Demande d'autorisation environnementale relative au projet de contournement routier Sud d'Auxerre (89)

RAPPORT DE LA COMMISSION D'ENQUÊTE PUBLIQUE

Sur le territoire des communes d'Auxerre, Champs-sur-Yonne, Chevannes et Villefargeau relative à deux demandes d'autorisation au titre de la Loi sur l'Eau en vue de la réalisation du projet routier dénommé "Liaison Sud d'Auxerre" (LISA) composé :

Figure 4 : Vue en plan général (Source : Egis, 2022)

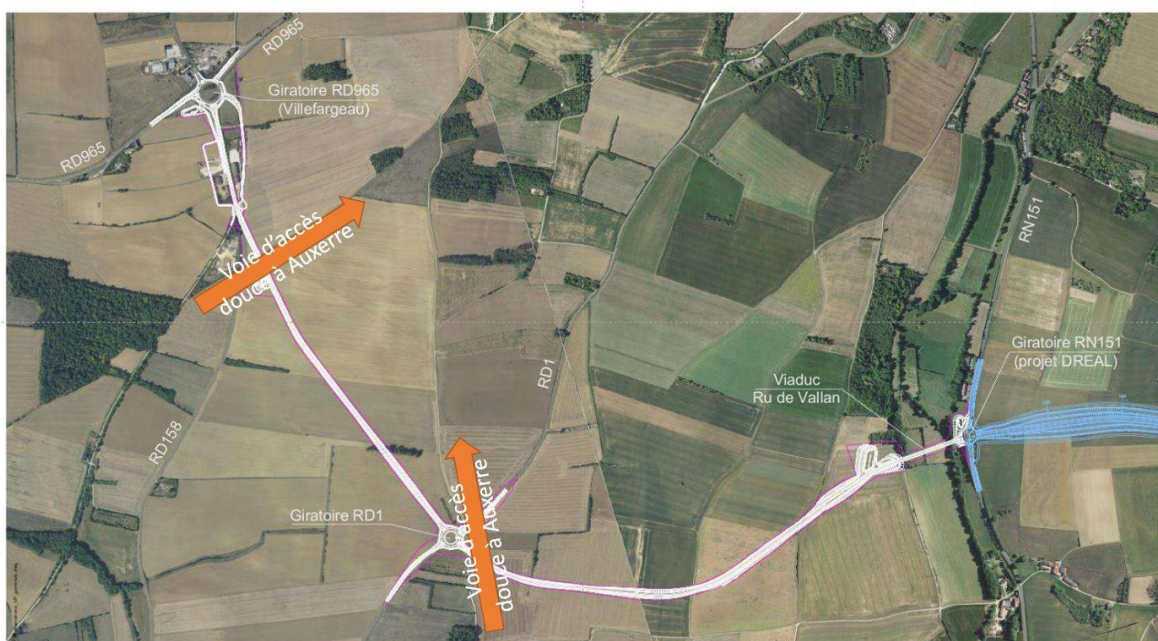
« Je me permets de rajouter sur les cartes du projet les deux liaisons en voies douces avec Auxerre. Ces deux voies sont aujourd’hui utilisées pour des déplacements travail-domicile et loisirs. Ils seraient dommage de les perdre avec le projet à une époque où les déplacements doux sont de rigueur. »

Cette observation concerne le rétablissement de deux liaisons douces permettant d'accéder à Auxerre, au droit de la section sous maîtrise d'ouvrage du Département.

Cette observation se situe en dehors de l'objet de l'enquête publique qui se limite au domaine de la Loi sur l'Eau. Les membres de la commission d'enquête prennent acte de la réponse des maîtres d'ouvrage.

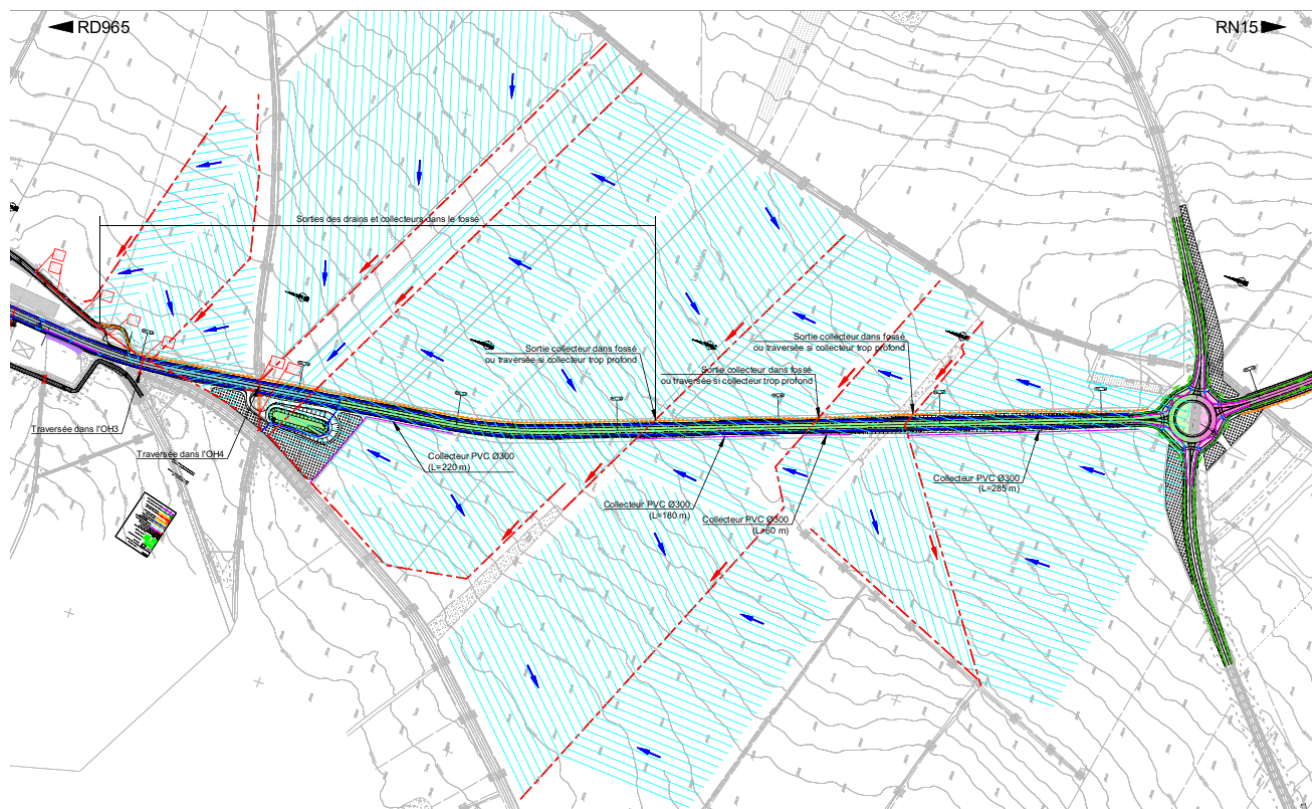
Les requérants réitèrent des préoccupations déjà exposées et relatives au rétablissement de la continuité des drainages existants sur leurs exploitations ainsi que sur les dispositifs envisagés pour traiter l'écoulement des eaux de ruissellement à l'occasion des fortes pluies orageuses. Ils émettent des doutes quant à la capacité de l'aménagement hydraulique prévu d'écouler (avec un angle 45°) les eaux en cause. Ils évoquent la probabilité de débordements qui ont déjà été constatés. Ils souhaitent être reçus par les services concernés et réaliser des vérifications sur le terrain.

La reprise des drains est prévue dans le programme des travaux connexes à l'opération d'aménagement

Les débits de pointe du drainage ne sont pas concomitants avec les débits de pointe de ruissellement. Les drains évacuent l'eau infiltrée sur une période plus étendue et avec des débits restreints, qui ne viennent pas augmenter le débit de pointe ruisselé, dimensionnant pour le fossé de collecte et les ouvrages hydrauliques de rétablissement de ces écoulements.

Le raccordement entre le fossé et l'ouvrage hydraulique OH4 sera aménagé de manière à limiter le risque de débordement.

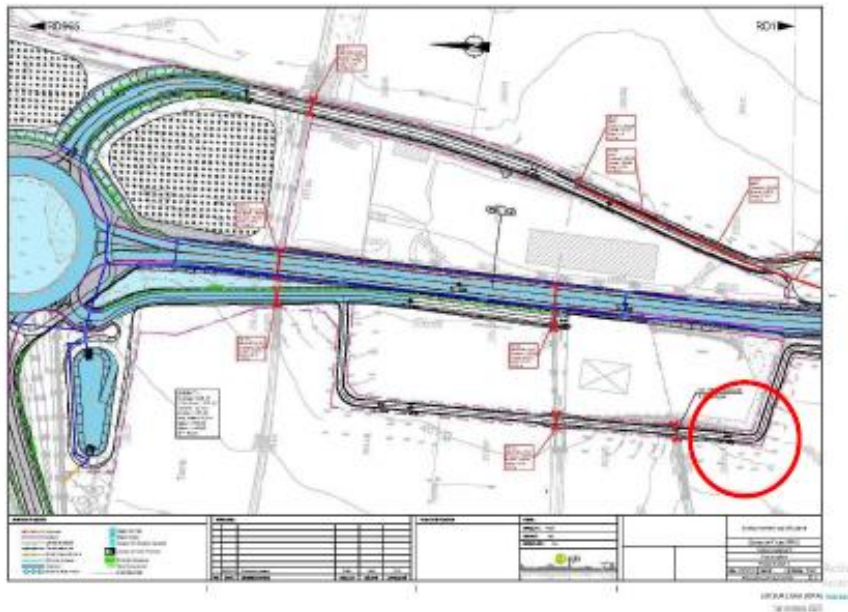
Ils réitèrent des remarques émises en commission d'aménagement foncier qui n'ont pas été reprises sur les plans présentés et notamment :

- Le pan coupé sur le chemin pour le contournement des entreprises par des engins agricoles
- Le maintien d'une zone de stockage Agricole temporaire au droit de l'actuelle friche du département
- L'accès Agricole à la D 158 en direction d'ORGY/ CHEVANNES
- Ils découvrent sur les plans du dossier que la modification du giratoire de VILLEFARGEAU entraîne une emprise sur leur parcelle Agricole plus importante que nécessaire

De manière générale, cette contribution est sans rapport avec les questions objet de la procédure d'autorisation au titre de la loi sur l'eau.

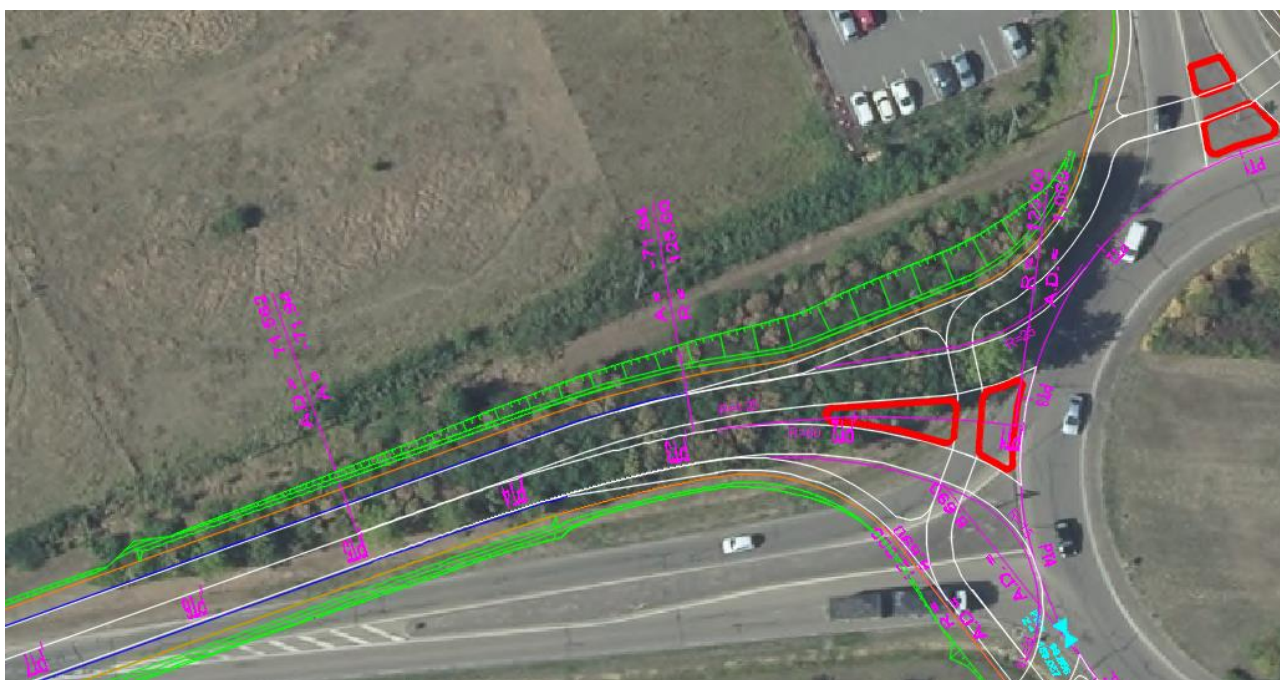
Ils constatent sur les plans du dossier que la modification du tracé de la RD 965 au giratoire de VILLEFARGEAU entraîne la disparition du merlon boisé mis en place en 1997 dans le cadre de la réalisation du rondpoint et destiné à briser la vue et réduire les nuisances sonores pour les habitations présentes. Ils s'opposent à cette modification qui impactera les habitants et souhaitent que des solutions soient apportées à ces nuisances prévisibles.
